Subject : RE: Plaatje conclusiesen retour versie eindrapport

Ik heb het eindrapport van gisteren 17.00 uur doorgelezen;  
Een paar kleine opm. verzoek dit te verwerken.

**Principeschets bromideverontreiniging (< 10 mg/l achtergrondwaarde)**

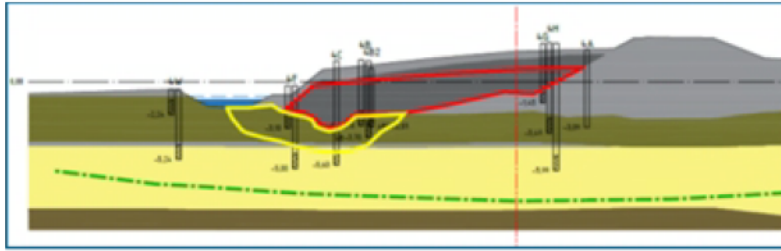
OK, en pas je daar ook even het plaatje aan met bromide verspreiding als beeld voor de situatie

Graag beschikbare figuur bromide verspreiding opnemen bij figuur 3.2 en figuur 6.1; ter vervanging van het huidige plaatje

Gelet op onderstaand plaatje, grondwater bromide is 0,3 mg/l het VR .....niet 10 mg/l...???

Neem je dit ook nog op in je eindrapport bij conclusies, om situatie helder te maken.

Ter vervanging van het plaatje bij de conclusies.

- Rood = hoge concentraties 1200-1800 mg/l
- Geel = middelhoge concentraties 25-530 mg/l
- Groen = lage concentraties < 10 mg/l (is achtergrondwaarde)
